福島第一原子力発電所

特定原子力施設に係る実施計画の変更認可申請
(核物質防護に関する組織体制見直しに伴う変更)
に係る審査について

令和4年5月9日

原子力規制委員会

図1 組織図

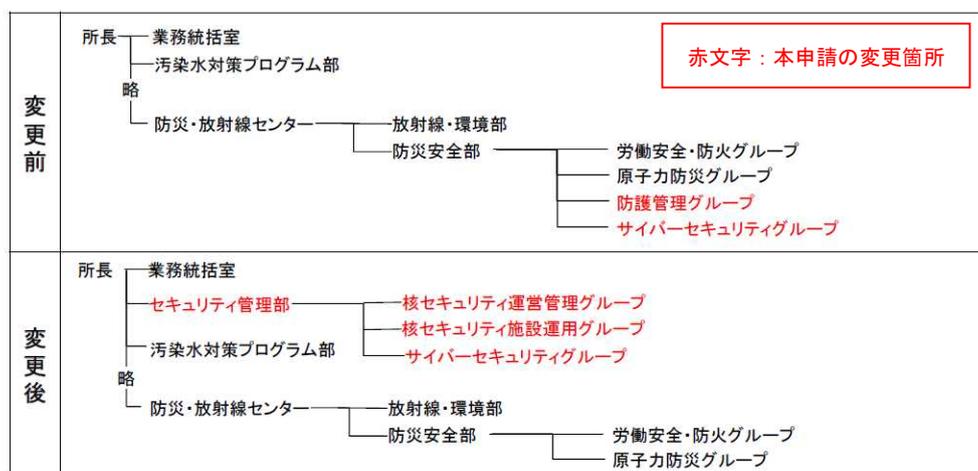
変更認可申請は、福島第一原子力発電所長（以下「所長」という。）の直下にセキュリティ管理部を新設し、同部に周辺監視区域及び保全区域の境界の管理に関する業務を行う核セキュリティ運営管理グループ及び周辺監視区域及び保全区域の境界の設備の運用に関する業務を行う核セキュリティ施設運用グループ（以下「2グループ」という。）を新設するとともに、サイバーセキュリティグループについては防災安全部からセキュリティ管理部へ移管し、計3グループにて核物質防護及びサイバーセキュリティに係る業務を行うとしている。また、今回新設する2グループの業務を担っていた防護管理グループは廃止するとしている。

- 変更前の防災安全部長は、核物質防護及びサイバーセキュリティ並びに原子力防災等の統括管理を行っていたが、変更後、防災安全部長は原子力防災等を統括管理し、新設されるセキュリティ管理部長については、核物質防護及びサイバーセキュリティ業務に特化した統括管理となること及びセキュリティ管理部は所長直下の組織となるため、核物質防護及びサイバーセキュリティ業務について指揮命令系統がより明確となることでガバナンスの強化が図られること。
- 変更前において防護管理グループが行っていた業務は、2グループに移管されるが、この防護管理グループが行っていた業務については、業務単位で2グループに振り分けられ移管されるため、変更後においても業務遂行上問題がないこと及びグループマネージャーを除いた要員数についても変更がないことから、変更前の防護管理グループの業務が確実に実施できること。

- 変更前の防護管理グループが変更後、2グループとなることに伴い、グループマネージャーが1名増員となることでグループマネージャーによるグループ内の業務管理が強化されることにより、核物質防護業務の強化が図られること。
- 新設されるセキュリティ管理部に移管されるサイバーセキュリティグループは、従前のサイバーセキュリティグループで行われていた業務がそのまま移管され、変更後も業務内容及び要員数について変更がないことから、変更前のサイバーセキュリティグループの業務が確実に実施できること。
- 新設するセキュリティ管理部長及び増員されるグループマネージャーの人選については、セキュリティ業務の実務経験者かつ現在の保安業務従事者でない者から行うことから、保安に係る業務体制には影響を与えないこと。

以上のことから、核物質防護及びサイバーセキュリティに係る組織の整備が適切に行われ、保安に係る業務体制への影響が小さく、発電所組織全体の職務の遂行に支障がないと判断したことから「Ⅲ. 特定原子力施設の保安のために措置を講ずべき事項」を満たしていると評価する。
